DESCRIPTION DE LA DEMANDE		référence dossier
Demande déposée le 23/06/2025 Complétée le 31/07/2025		N° PA 87 114 2500003
Par : Monsieur BARBIER Gérard Monsieur BARBIER Christian Madame BARBIER Claudine Demeurant à : 14, route de Lavaud 87350 PANAZOL Représenté par : Pour : Permis d'aménager Sur un terrain : Route de Lavaud Cadastré : CP 0016, CP 0017, CP 0018, CP 0035	Surfaces de plancher autorisées Destination : Lotissement

CONSIDÉRANT que le projet objet de la présente décision consiste, sur un terrain situé Route de Lavaud, à Panazol (87350), en la réalisation d'un lotissement « Lotissement de Lavaud » d'un maximum de 5 lots pour des constructions individuelles à usage de maisons d'habitation sur un terrain d'une superficie de 5 860 m² ;

PA0871142500003

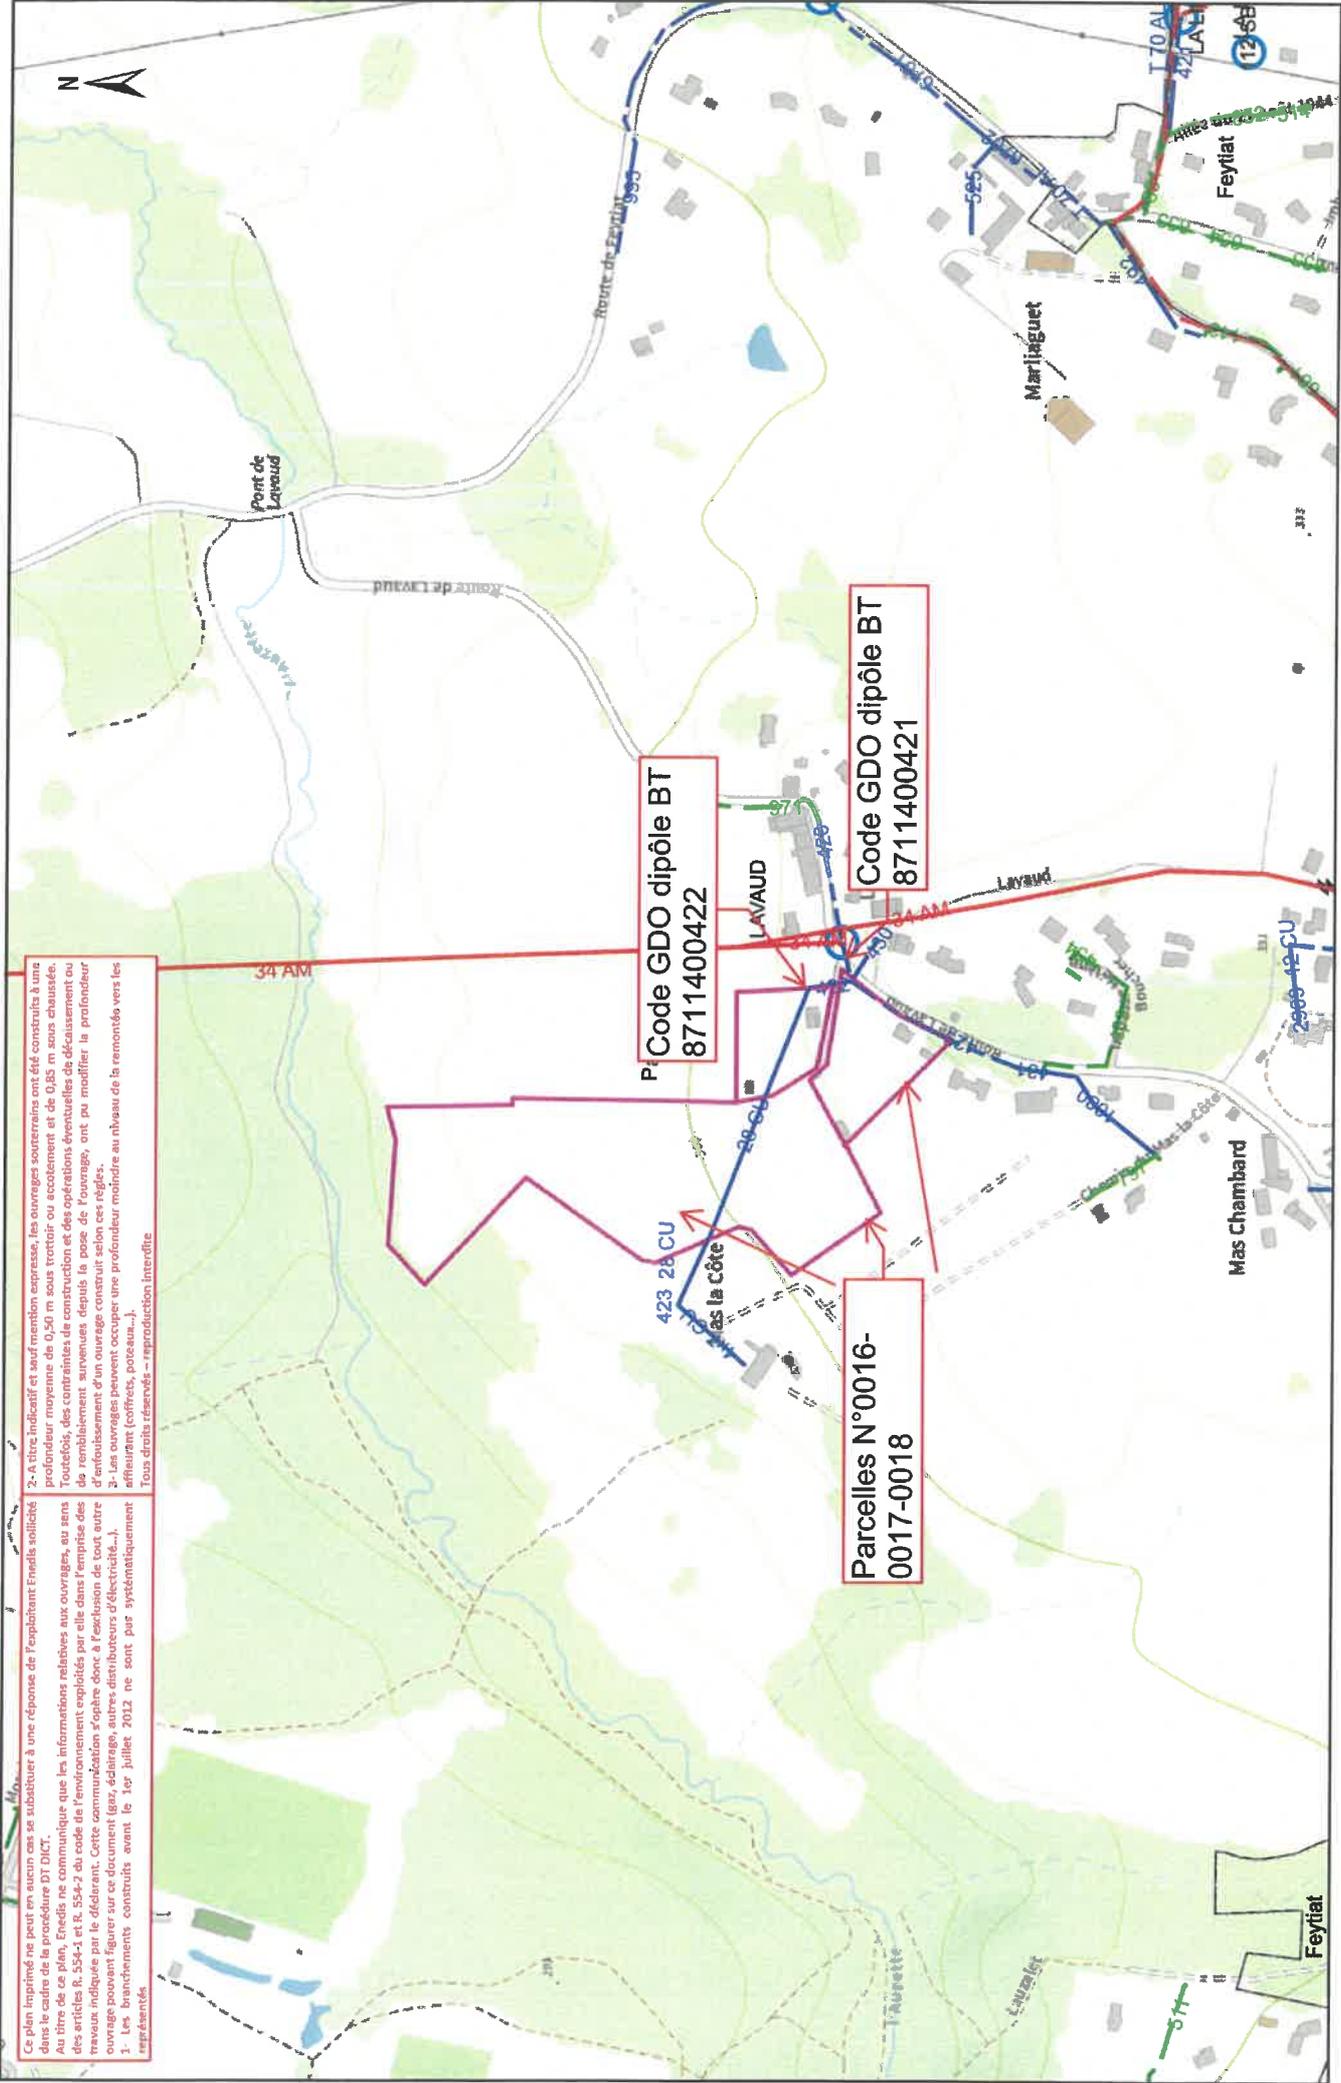
Nous tenons également à vous préciser que cette parcelle est surplombée par une ligne électrique aérienne ou traversée par un câble électrique souterrain, les constructions érigées sur ce terrain devront donc respecter les distances réglementaires de sécurité décrites dans l'arrêté technique du 17 mai 2001. Si ces constructions ne pouvaient se trouver à distance réglementaire des ouvrages, alors ceux-ci devront être mis en conformité. Dès l'acceptation de l'autorisation d'urbanisme, le pétitionnaire devra demander une étude à Enedis pour déterminer les solutions techniques et financières à mettre en œuvre.

N° 0408/2025

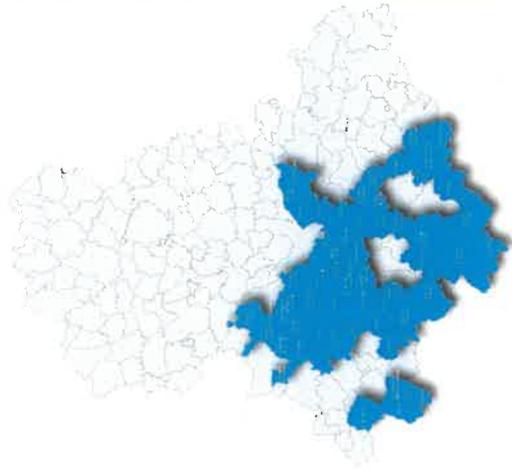
- **A la charge du porteur du projet :**
- Une conduite principale en PVC de D.E.N. 140mm existe en façade de la parcelle, une extension de réseau sera nécessaire en PVC 63 mm afin de pouvoir desservir chaque lot.

- Un branchement particulier en PeHD de D.E.N. 25 mm devra être réalisé ensuite pour chaque lot, depuis cette nouvelle conduite. Le diamètre nominal de la canalisation du branchement (défini ici par défaut en PeHD DEN 25 mm) devra peut-être au final être réévalué en fonction de l'emplacement du futur bâtiment au sein de la parcelle, non connu à ce jour à ce stade de l'instruction.

- De même, l'emplacement du compteur est ici à titre indicatif. Son positionnement sera à affiner ultérieurement avec le demandeur.
- Les différents équipements prévus sur le réseau projeté (vidanges et purges) doivent bénéficier d'un exutoire approprié (E.P., fossé). Des équipements supplémentaires peuvent être demandés (ventouse) selon le profil altimétrique du terrain.
